**ZIE BIJZONDERE
VOORWAARDE(N)**

BA bijgebouw-G-N-2-achtergevel

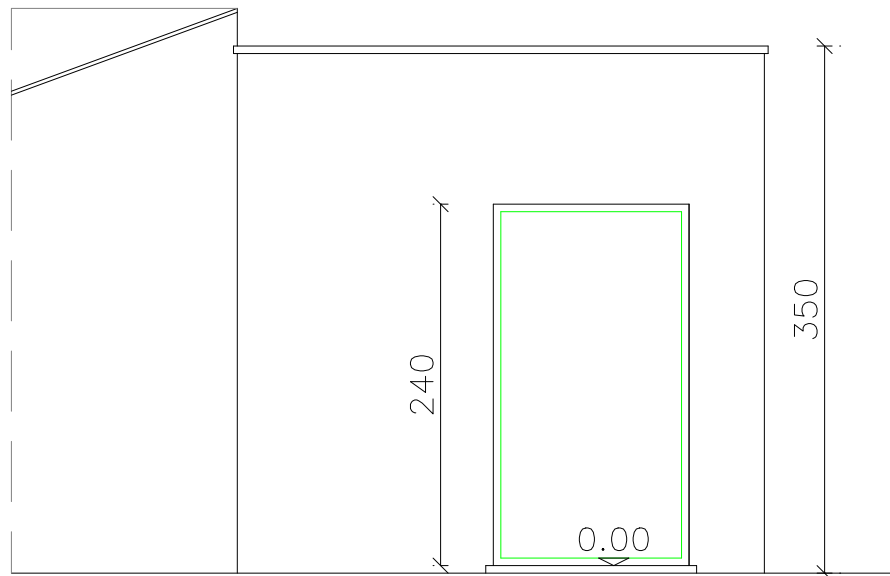
De afvoer van het toilet moet aangesloten worden op de septische put van de woning. De afvoer van het hemelwater moet worden opgevangen in de hemelwaterput.

Enkel de vergunde verharding uit OMV_2025066815 kan worden toegestaan.
